# SKF Informacije o proizvodu

## VKPC 81215 – OE/SKF Pumpa za vodu, konstruktivne izmene

SEAT Arosa, Cordoba, Ibiza II/III 1.0, 1.4  
VW Caddy II, Polo, Lupo 1.0, 1.4

OE Br: 030 121 008 C, 030 121 005 S

### VKPC 81215

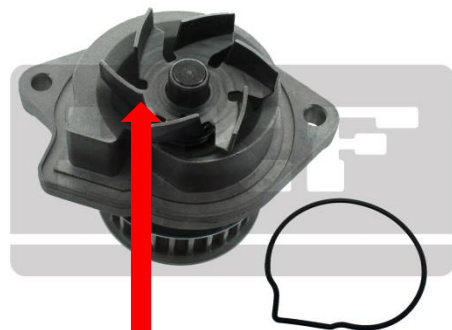
U skladu sa OE konstruktivnim izmenama, SKF je promenio konstrukciju kompleta pumpe za vodu VKPC 81215 od serijskog broja 064N. Konstruktivna izmena se odrazila na materijal impelera i zaptivke pumpe za vodu. Ova izmena je takođe uticala na sve povezane SKF Komplete Zupčastog kaiša i Komplete sa pumpama za vodu: VKMC 01106-1 i VKMC 01107.

- Plastični impeler
- Papirna zaptivka

STARA KONSTRUKCIJA

- Čelični impeler
- Gumena zaptivka

NOVA KONSTRUKCIJA
